Acuerdo 1008 Por el cual se aprueba la incorporación del cambio en los límites de generación y absorción de potencia reactiva de las unidades 1, 2, 3 y 4 de la planta de generación Bajo Anchicayá y la respectiva curva de carga

1008

14 Septiembre, 2017

## Unidad 1

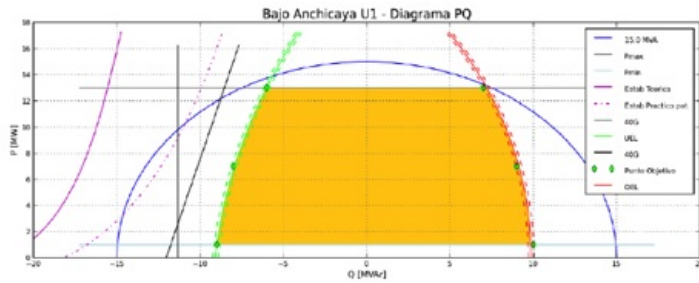
Unidad	Parámetro a Modificar	Valor Anterior	Valor Nuevo
<b>Bajo Anchicaya Unidad 1</b>	Cap Gen reactivos (Mvar) en 1 MW	9	10
	Cap Gen reactivos (Mvar) en 7 MW	9	9
	Cap Gen reactivos (Mvar) en 13 MW	9	7
	Cap Abs reactivos (Mvar) en 1 MW	0	-9
	Cap Abs reactivos (Mvar) en 7 MW	0	-8
	Cap Abs reactivos (Mvar) en 13 MW	0	-6

## Unidad 2

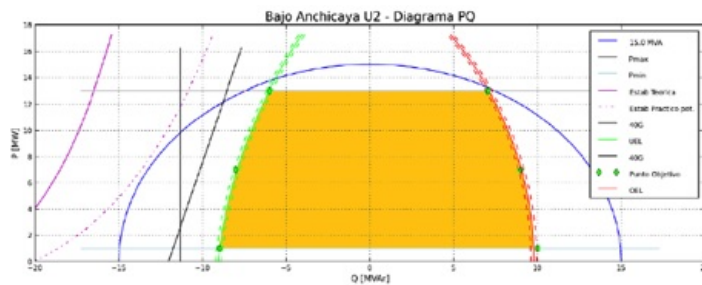
Unidad	Parámetro a Modificar	Valor Anterior	Valor Nuevo
<b>Bajo Anchicaya Unidad 2</b>	Cap Gen reactivos (Mvar) en 1 MW	9	10
	Cap Gen reactivos (Mvar) en 7 MW	9	9
	Cap Gen reactivos (Mvar) en 13 MW	9	7
	Cap Abs reactivos (Mvar) en 1 MW	0	-9
	Cap Abs reactivos (Mvar) en 7 MW	0	-8
	Cap Abs reactivos (Mvar) en 13 MW	0	-6

## Unidad 3

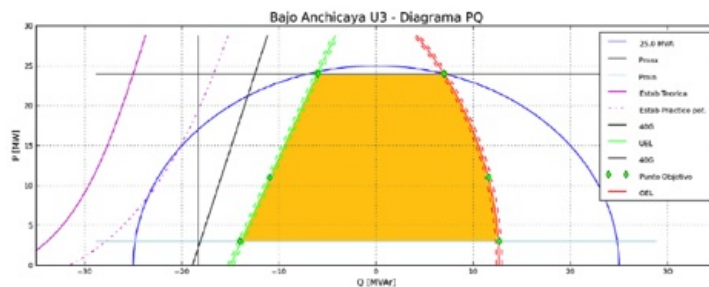
Unidad	Parámetro a Modificar	Valor Anterior	Valor Nuevo
<b>Bajo Anchicaya Unidad 3</b>	Cap Gen reactivos (Mvar) en 3 MW	15	13
	Cap Gen reactivos (Mvar) en 11 MW	15	12
	Cap Gen reactivos (Mvar) en 24 MW	15	7
	Cap Abs reactivos (Mvar) en 3 MW	0	-14
	Cap Abs reactivos (Mvar) en 11 MW	0	-11
	Cap Abs reactivos (Mvar) en 24 MW	0	-6

## Unidad 4

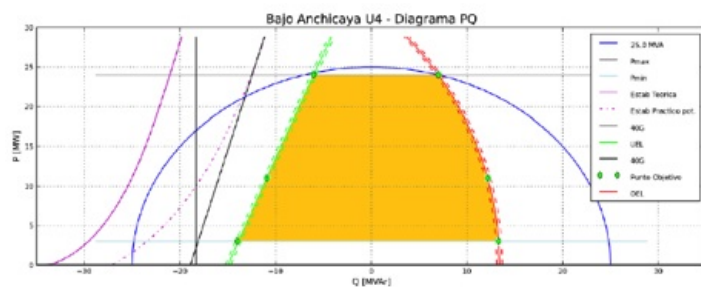
Unidad	Parámetro a Modificar	Valor Anterior	Valor Nuevo
<b>Bajo Anchicaya Unidad 4</b>	Cap Gen reactivos (Mvar) en 3 MW	15	13
	Cap Gen reactivos (Mvar) en 11 MW	15	12
	Cap Gen reactivos (Mvar) en 24 MW	15	7
	Cap Abs reactivos (Mvar) en 3 MW	0	-14
	Cap Abs reactivos (Mvar) en 11 MW	0	-11
	Cap Abs reactivos (Mvar) en 24 MW	0	-6
